Comisión de Veedurías de Curadurías de Bogotá

ACTA No. 11-2022

2.1. CASO 2203

INTERESADA	Ana María Castro – directora de Proyectos Ingeurbe SAS
RADICADO	1-2022-979
CURADORA	Ana María Cadena Tobón – Curadora Urbana N° 3
TIPO DE TRÁMITE:	1. MODIFICACION DE LICENCIA DE URBANISMO 2. LICENCIA DE CONSTRUCCIÓN 3. LICENCIA DE CONSTRUCCIÓN
No. EXPEDIENTE:	1. SLC 11001-3-21-1673 del 21 de octubre de 2021 2. SLC 11001 -3-21-1702 del 25 de octubre de 2021 3. SLC 11001-3-21-1703 del 25 de octubre de 2021
UBICACIÓN DEL PREDIO:	Kr 55 No. 174-21/27 (actual)
NORMA APLICADA:	Decreto Distrital 190 de 2004 Decreto Distrital 327 de 2004 Decreto Distrital 553 de 2018
UPZ:	UPZ 115 Capellanía– Localidad de Fontibón

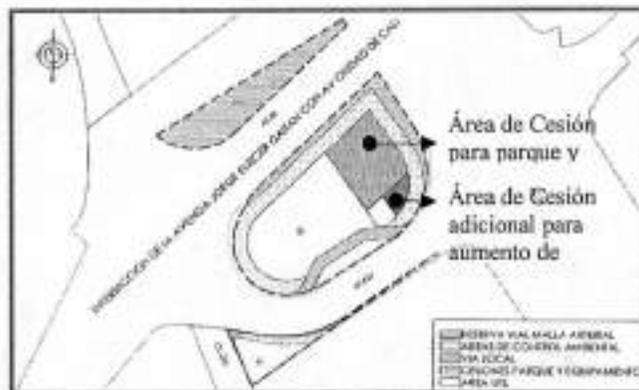
De acuerdo a lo que indica la Resolución 11001-3-22-0929 expedida por la arquitecta Ana Maria Cadena Tobón, el acto administrativo consistió en *“Modificar el proyecto urbanístico y la Licencia de Urbanización del desarrollo denominado EL CHIZO correspondiente a los predios localizados en la CL 25 G 85 H 16, AC 26 85 K 93 y AC 26 86 21, Localización de Fontibón, en cuanto a la relocalización de las Cesiones Obligatorias para Parques, el cambio del uso previsto a vivienda VIS y VIP, adicionalmente se modifica el índice de construcción propuesto ajustando las áreas cesiones adicionales para el aumento de edificabilidad y se corrige el Área de Actividad en el cual se localiza los predios; del desarrollo denominado EL CHIZO(...)”* por lo anterior se hizo el correspondiente análisis de los items modificados, así:

Plano de deslinde según plano urbanístico aprobado en la Licencia de Urbanismo Inicial CU3F200/4-00. Cesiones para parques y equipamiento exigidas.

Plano de deslinde según plano urbanístico aprobado en la Modificación de Licencia de Urbanismo Vigente CU3F200/4-01. Cesiones para parques y equipamiento exigidas.

Teniendo en cuenta las ilustraciones anteriores, se evidencia:

1. El área de **Cesión Obligatoria** para parque y equipamiento correspondiente al 25% del Área Neta urbanizable (para su cálculo), y que corresponde a **2.242,99 m²**, pasaron de localizarse en un solo globo de terreno, a 2 globos localizados en cada extremo del predio B, localizado en la AC 26 85 K 93, manteniendo el área aprobada en la Licencia Inicial.
2. El área de **Cesiones adicionales para aumento de edificabilidad** se modifica, pasando de 317.10 m² (localizado en el predio B: AC 26 85 K 93), a **2538.17m²** (localizado en el predio A: CL 25 G 85 H 16), y que responde a la aplicación del artículo 44 del Decreto 327 de 2004, ya que el proyecto urbanístico cumple con la condición del literal b:

PLANO A-02 APROBADO MEDIANTE LA LC 11001-4-20-0784 DE 20 DE FEBRERO DE 2020

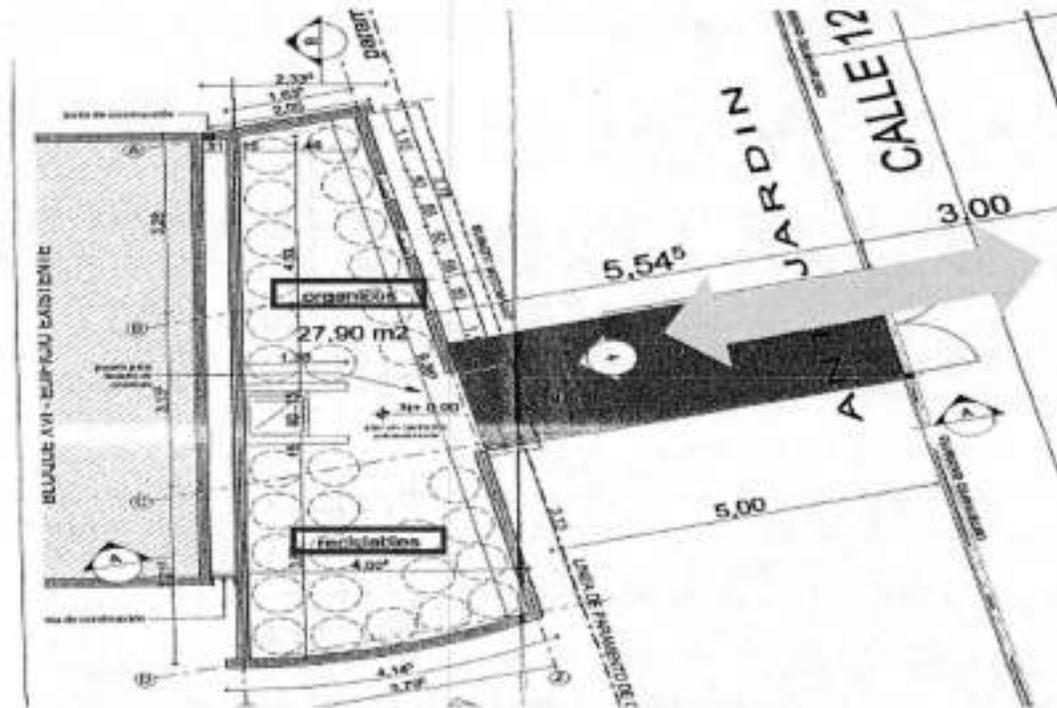
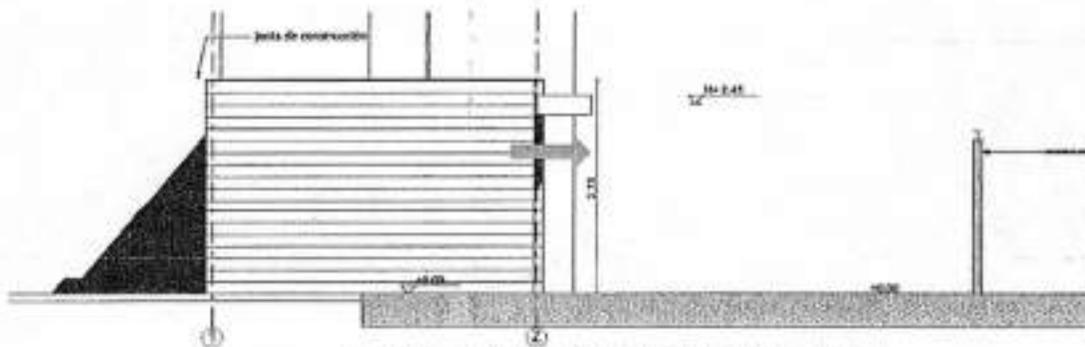
A continuación, se relaciona el plano arquitectónico A-02, correspondiente al cuarto de basuras aprobado mediante la LC 11001-4-20-0784 por la ex curadora urbana No 4, Adriana López Moncayo:

De acuerdo a lo anterior, la licencia de construcción expedida por la curadora urbana No 4, Adriana López Moncayo, mediante el acto administrativo licenciatario No 11001-4-20-0784, ejecutoriado el día 04 de marzo del año 2020, en la cual autorizo: “...*Demolición parcial, ampliación modificación en el predio localizado en la dirección Cl 127 B BIS 51 A, para acondicionar una (1) edificación en un (1) piso para cuarto de basuras a la unidad residencial Niza IX-1...*”, se encuentra ajustado a las normas ambientales en relación a la disposición de residuos sólidos, aplicables al momento de solicitud.

PLANO A-03 APROBADO MEDIANTE LA LC 11001-4-20-0784 DE 20 DE FEBRERO DE 2020

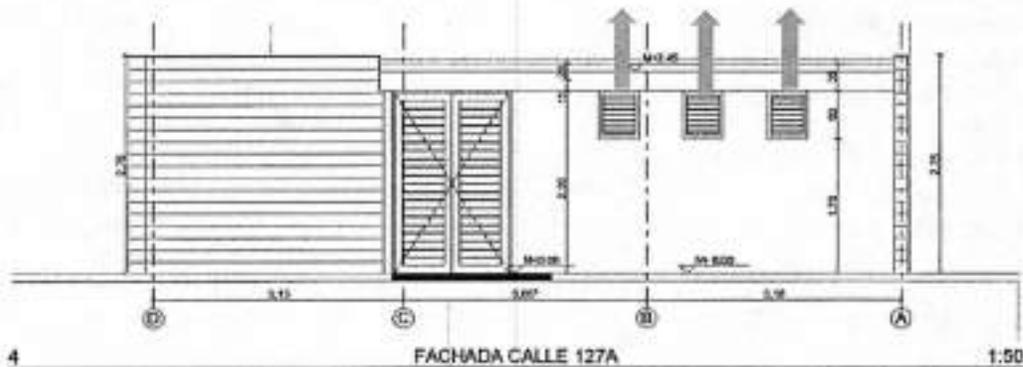
FACHADAS DEL CUARTO DE BASURAS:

Imagen tomada del Estudio de suelos COMCIV ES-2101484 Anexo 2, Versión febrero 2020
Localización de sondeos

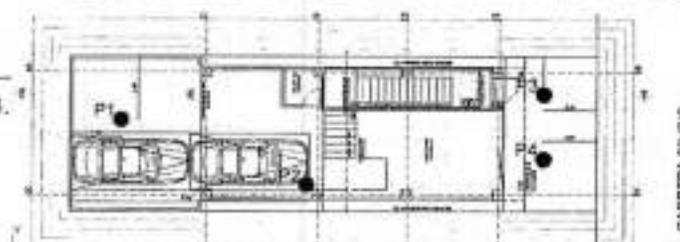
A continuación, se tiene una imagen de la presunta localización de los sondeos realizados, como se ve en seguida,

De esto se tiene que la cantidad de sondeos **CUMPLE** con lo prescrito en la Tabla H.3.2-1 *Número mínimo de sondeos y profundidad por cada unidad de construcción Categoría de la unidad de construcción*, por cuanto la categoría **Media** exige como mínimo de sondeos cuatro (4) por cada unidad de construcción.

Imágenes tomadas del Estudio de suelos COMCIV ES-2101484 Anexo 3, Versión febrero 2020 Perfiles del suelo

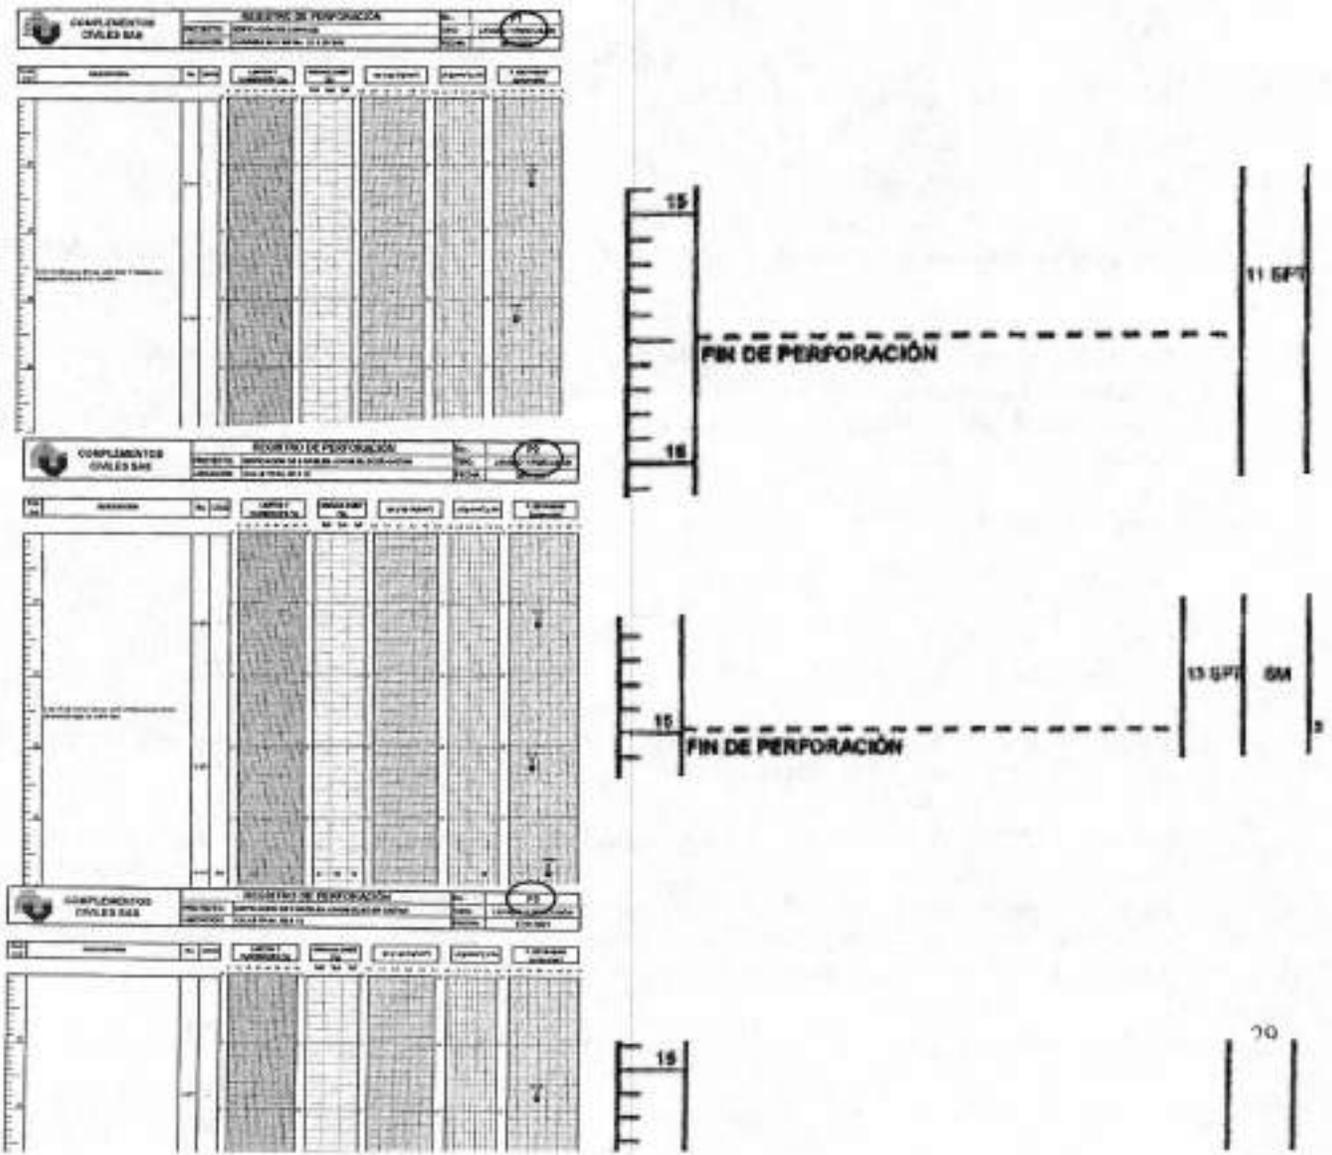
A continuación, en el estudio se muestra el perfil estratigráfico y características geotécnicas para el proyecto. Particularmente se resume que la profundidad alcanzada de la caracterización es de 15 m. indicando que a esos niveles se ubica "Limo algo arenoso café claro o rojizo y Arena limosa café clara o habana con algunas trazas de limo habano y arena limpia de grano fino".

En conclusión, lo expresado en el estudio es claro en cuanto a los sondeos y las profundidades planteadas en este, los soportes de los análisis y estudios realizados a las muestras se observan en las exploraciones con niveles superiores a lo dicho en el citado párrafo. Y con números de perforaciones que se ajustan a lo requerido por la norma.
